尖山二小项目及南侧规划支路（尖山路—家安路）施工澄清与答疑公告

尖山二小项目及南侧规划支路（尖山路—家安路）施工 澄清与答疑公告

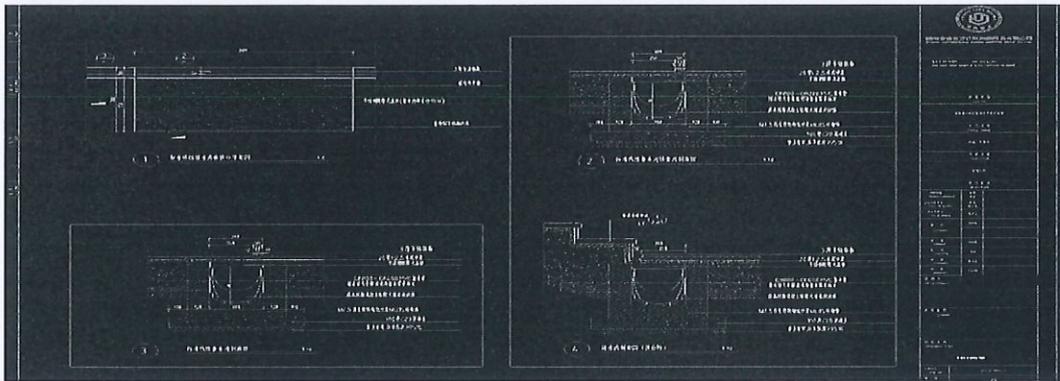
问题19: 招标文件中：工程量清单表第799页排水沟清单描述做法与室外工程园建图纸中排水沟做法3不一致，做法2和做法4漏项。

答：以施工图为准，报价投标人综合考虑。

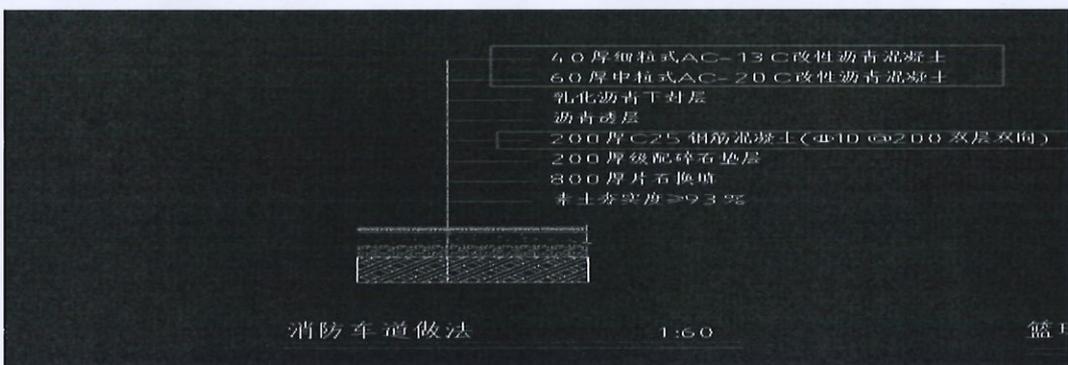
问题23: 招标文件中：工程量清单表第796页沥青道路清单描述为30+40厚沥青混凝土及200厚C20混凝土，图纸要求为40+60厚沥青混凝土及200厚C20钢筋混凝土（C10@200双层双向），清单做法与图纸做法不一致。

答：以施工图为准，报价投标人综合考虑。

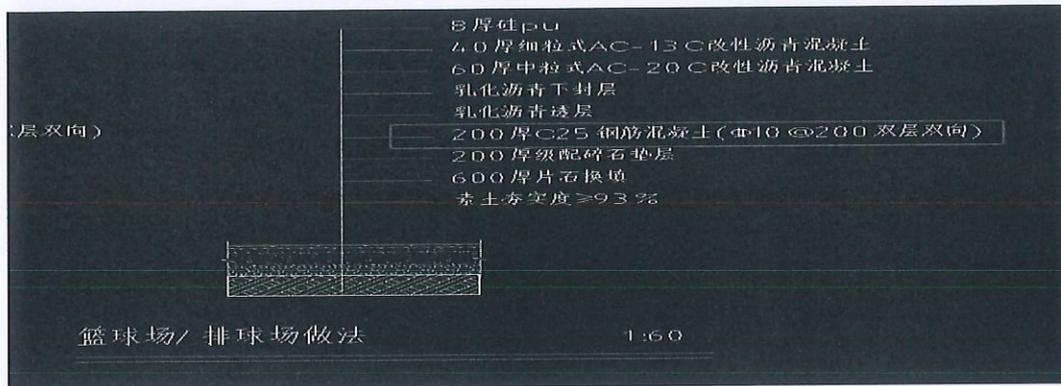
问题24: 招标文件中：工程量清单表第798页篮球场清单描述为200厚C30素混凝土，图纸要求为200厚C25钢筋混凝土（C10@200双层双向），清单做法与图纸做法不一致。

答：以施工图为准，报价投标人综合考虑。

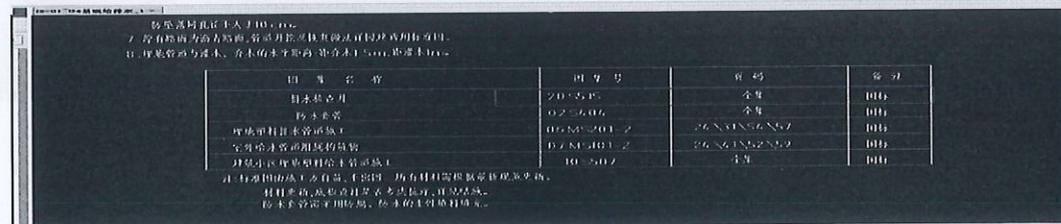
问题25: 招标文件中：工程量清单表第818页清单污水检查井图集采用12S522, 图纸要求采用20S515, 清单与图纸做法不一致。

答：以施工图为准，报价投标人综合考虑。

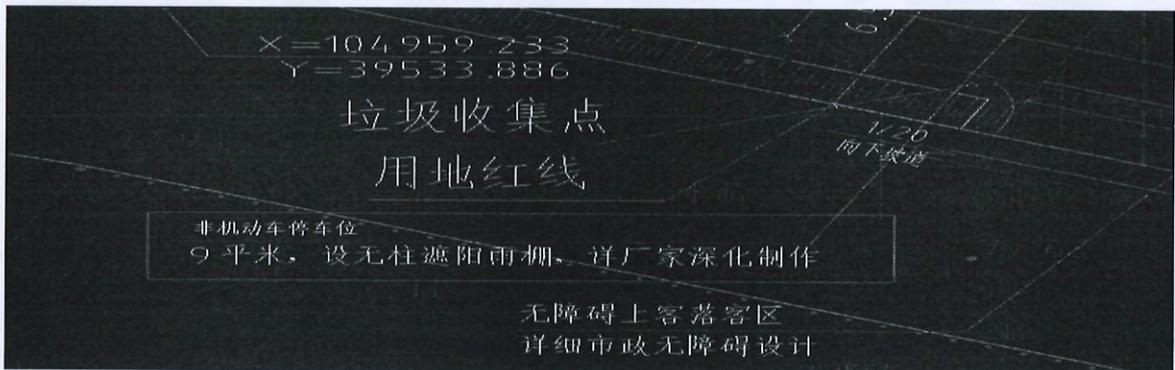
问题26: 招标文件中：工程量清单表第837页围墙未计算砌筑架，按照定额要求需要计算围墙砌筑架。

答：清单综合单价已综合考虑该费用。
